第 177 回「柏崎刈羽原子力発電所の透明性を確保する地域の会」

ご説明内容

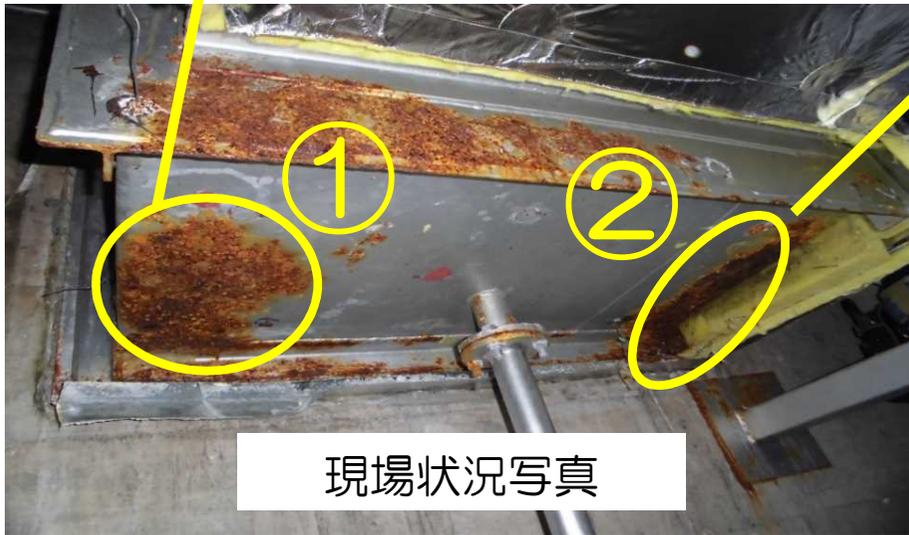
| No. | お知らせ日 | 号機 | 件名 | 内容 |
|-----|------------------------|-----|---|---|
| | 2018年 1月23日 2月5日 | 6号機 | 業務用エアコンのフロン排出抑制法に基づく簡易点検の未実施について（区分その他） | <p>【発生状況】 主発電機励磁装置盤室に設置している業務用エアコンにおいて、設備所管でのフロン排出抑制法に基づく簡易点検が行われていないことを確認しました。当該事象の原因を調査、および他設備についても類似事象がないか確認を実施しています。</p> <p>【対応状況】 当該事象について、他設備でも類似事例がないか調査を実施し、2月5日に長岡地域振興局へ、現在の調査状況の中間報告を行いました。これまでの調査では、冷却装置やスポットクーラーなど46件の類似事例が確認されており、その内1件は定期点検も行われていないことが確認されました。（現時点で、1月23日に確認されたものを含め、計48件） 点検が行われていなかった設備については、速やかに簡易点検を行い異常のないことを確認しました。 引き続き調査を行うとともに、原因の究明と再発防止対策の取りまとめを進めてまいります。 （2018年2月5日までにお知らせ済み）</p> <p>当該事象について引き続き調査を行ってまいりましたが、このたび調査結果および原因の究明と再発防止対策が取りまとめられ、2月22日に長岡地域振興局へ報告しています。 <u>今回の報告においては、除湿器やウォータークーラーなど追加で確認された3件の点検未実施機器を含め、計51件について報告しています。</u></p> <p><u>原因</u> 調査の結果、2015年4月の法令改正時に、環境法令取りまとめグループにて発電所内に教育は行っておりましたが、<u>設備所管グループにおいて小型・仮設の機器がフロン類を内包する機器であることは認知していたものの、点検対象機器であることを正しく認識していなかったこと、ならびに、設備付属の機器などについて法令対象外と誤って解釈していたことから、法令に基づく点検がなされていない機器があることが分かりました。</u></p> <p><u>対策</u> フロン排出抑制法を含む環境法令についても、環境法令取りまとめグループが設備所管グループの環境担当者に教育を実施するとともに、法令変更がある場合には環境担当者へ個別説明会を実施し、所内関係者へ文書などで周知いたします。 また、フロン排出抑制法に関する教育資料に、法令に基づく点検が要求される機器、見落としや誤認しやすい機器の具体例を明記します。</p> |

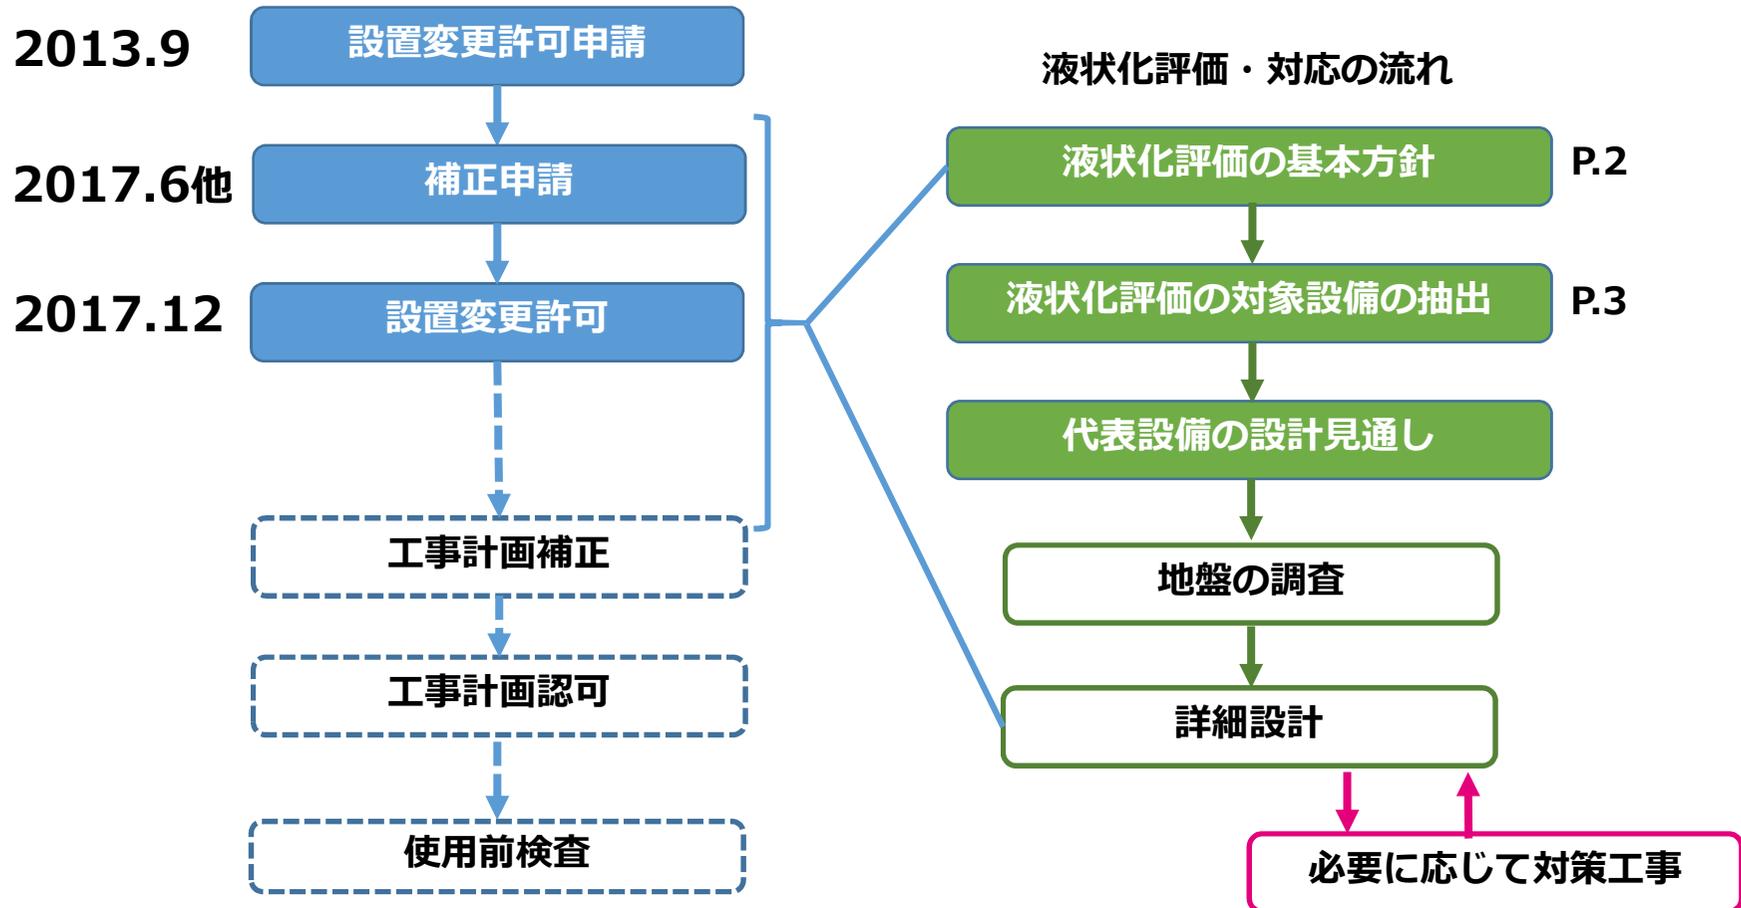
- 適合性審査において、原子炉設置変更許可では「基本設計」を審査、工事計画認可では「詳細設計」を審査、使用前検査では「設備の完成した状態」を検査していただきます【左の流れ】
- 現在、設置変更許可をいただく際に確認していただいた方針に従い、液状化の評価も含めた「詳細設計」を進めながら、必要に応じて対策工事を追加する段階にきています【右の流れ】

- 従来、道路橋示方書等に基づき行ってきた液状化の評価では、「埋戻土層」「新期砂層・沖積層」の砂層を評価対象としております。
- 設置変更許可の審査においては、更に「古安田層」の砂層も対象とすること、評価に際し物性のバラツキも考慮して安全側に考えることを方針として確認していただきました。
